Objet : BRUXELLES. Boulevard de Waterloo, 10.

Demande de permis d'urbanisme portant sur la transformation du commerce au rez-de-chaussée avec modification de la façade, couverture de la cour et démolition des annexes en façade arrière (régularisation).

Avis de la CRMS

Fig. 1. État en 1929.
Coll. A.A.M.

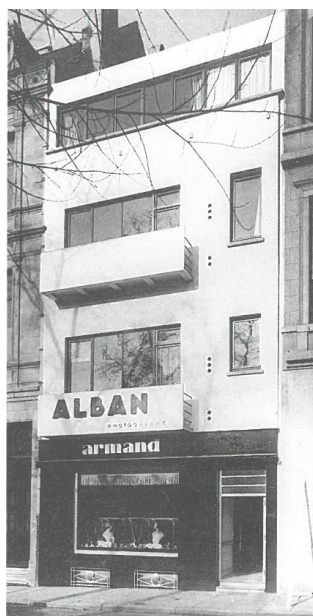
Dans l'idée de conserver ce qui subsiste encore, la Commission demande de maintenir le pavement en grandes dalles de marbre blanc veiné de gris qui garnit le couloir d'entrée des logements ainsi que la porte qui sépare ce couloir de la cage d'escalier. Cette menuiserie, largement vitrée, présente en effet toutes les caractéristiques du fonctionnalisme typique de De Koninck. En partie supérieure, les trois divisions horizontales en bois sont identiques à celles visibles sur la porte d'entrée latérale droite du cliché de 1929. La main courante en bronze présentant une légère incurvation à son départ est également de style fonctionnaliste. De plus, l'Assemblée plaide pour la conservation de la base d'un balcon en béton au 1^{er} étage de la façade arrière qui pourrait dater de l'intervention de De Koninck. Cet élément pourrait même être restitué sur base des balcons visibles en façade avant sur le cliché de 1929.

Pour finir, la CRMS estime que le bâtiment mériterait une revalorisation complète passant notamment par la restitution des balcons de la façade avant, essentiels à la lisibilité et à la géométrie de la construction fonctionnaliste.

Fig. 3. Situation projetée.
Illustration issue du dossier de demande.

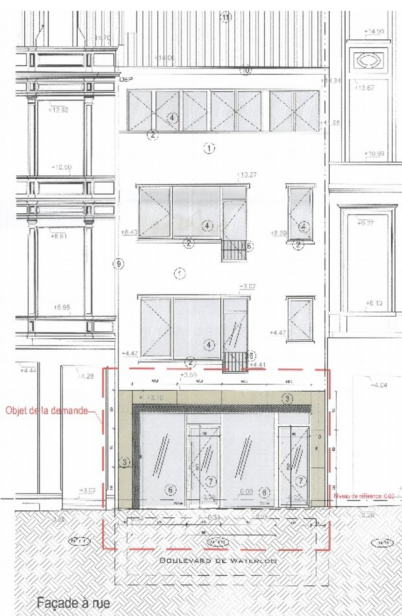
Pour ce qui est de la nouvelle vitrine, la Commission estime que le projet d'une surface vitrée commune au commerce et aux logements est contraire à la composition d'origine du rez-de-chaussée. En outre, cette volonté de transparence ne correspond pas aux autres rez-de-chaussée commerciaux de cette artère de Bruxelles. La CRMS plaide donc au minimum pour le maintien d'un trumeau entre la vitrine du commerce et la porte d'entrée des logements respectant ainsi la répartition des travées des niveaux supérieurs. La restitution d'un encadrement de ton foncé rappelant le marbre noir de l'intervention de 1929 serait également valorisant pour l'édifice. L'Assemblée n'est en effet pas favorable à l'encadrement à redents en pierre de France, actuel et projeté.

Par ailleurs, la Commission s'interroge sur la nécessité de créer un angle vitré entre la surface commerciale et le corridor d'accès aux logements tout comme sur les deux marches de 14 cm aménagées un peu plus loin dans le couloir.
